Hordaland fylkeskommune

Blom Fiskeoppdrett AS, organisasjonsnummer: 840 215 512 – Søknad om endring av anleggskonfigurasjon ved lokalitet: 11652 - Kjeppvikholmen. Rev1

Figur 1: Planlagt konfigurasjonen innteikna i eit sjøkart.

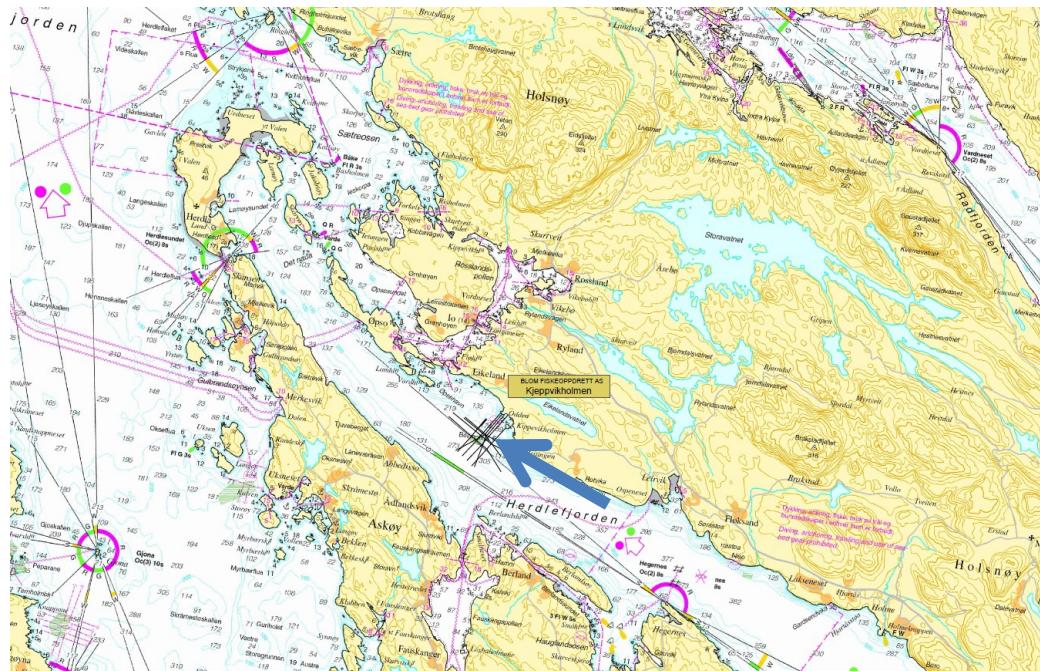
Blom Fiskeoppdrett AS søker med dette om ein endring av anleggskonfigurasjon på lokaliteten Kjeppvikholmen. I figur 1 er den planlagde konfigurasjonen teikna inn i eit sjøkart.

Rev 1: Etter tilbakemelding frå Hordaland Fylkeskommune har ein endra fortøyningskonfigurasjon for å ta hensyn til kommunegrensa til Askøy kommune, fleirbruksområde og gytefelt. Det er også satt inn ein vurdering om andre tiltak ved drifta som kan endrast som vil kunne avgrensa miljøpåverknaden. Ein har også innhenta dokumentasjon på utvida MOM B undersøkingar samt oksygenmålinger. Kvittering for betalt gebyr er også vedlagt.

Figur 2: Framtidig konfigurasjon

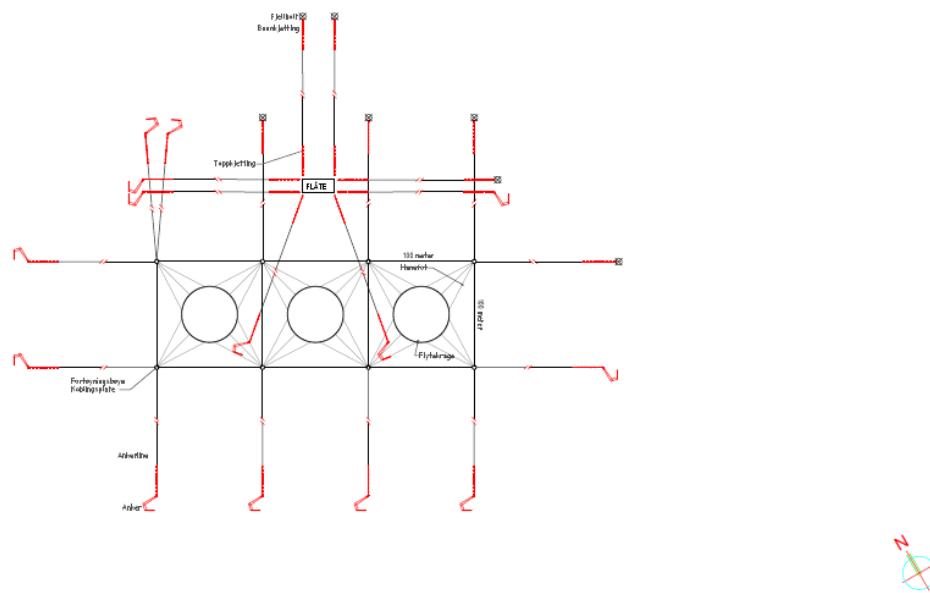
Lokaliteten Kjeppvikholmen er tidlegare konfigurert for eit stålanlegg. Den nye konfigurasjonen er med plastringer i ei rammefortøyning (sjå figur 2).

Det planlagde anlegget består av 3 plastringer med ein omkrets på 160 meter. Plastringene er plassert i ei ramme kor kvart bur har ein størrelse på 100x100 meter. Flåten er plassert åtskild frå ramma. *Flåten er i tillegg flyttet til midten av anlegget for å unngå at fortøyingsliner går inn i gytefelt.*

Figur 3: Framtidig konfigurasjon innteikna i eit Olex kart. Med målestokk 1: 7500.

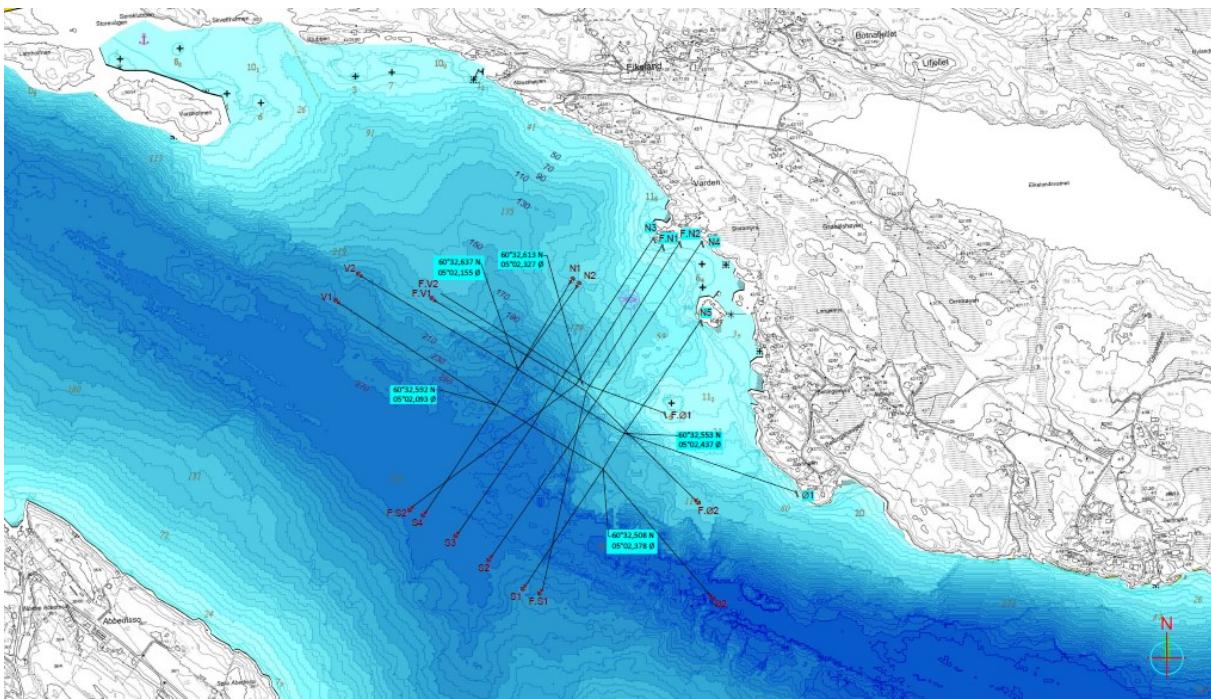
Anlegget er utforma med tanke på å få ein best mulig plassering innafor noverande godkjent areal. I tillegg ynskjer ein at straumen i større grad skal transportera vekk fôrrester og avfallstoffer frå fisken. Straumen (både vasstransport og retning) på lokaliteten går i ein nordvestlig – sørvestlig retning. Ideelt sett skulle anlegget vere vinkla slik at vasstraumen gjekk meir rett gjennom anlegget. Men det er ikkje mogleg innanfor eksisterande areal. Figur 3 viser planlagt plassering.

Etter tilbakemelding frå Hordaland Fylkeskommune har ein valt å korta ned på fortøyingsliner i sør for å unngå konflikta med grensa til Askøy kommune. I tillegg har ein valt å flytta flåten slik at ein unngår å koma i konflikt med gytefelt. To liner (N1 og N2) er også kortet ned for å unngå konflikt med gytefelt.
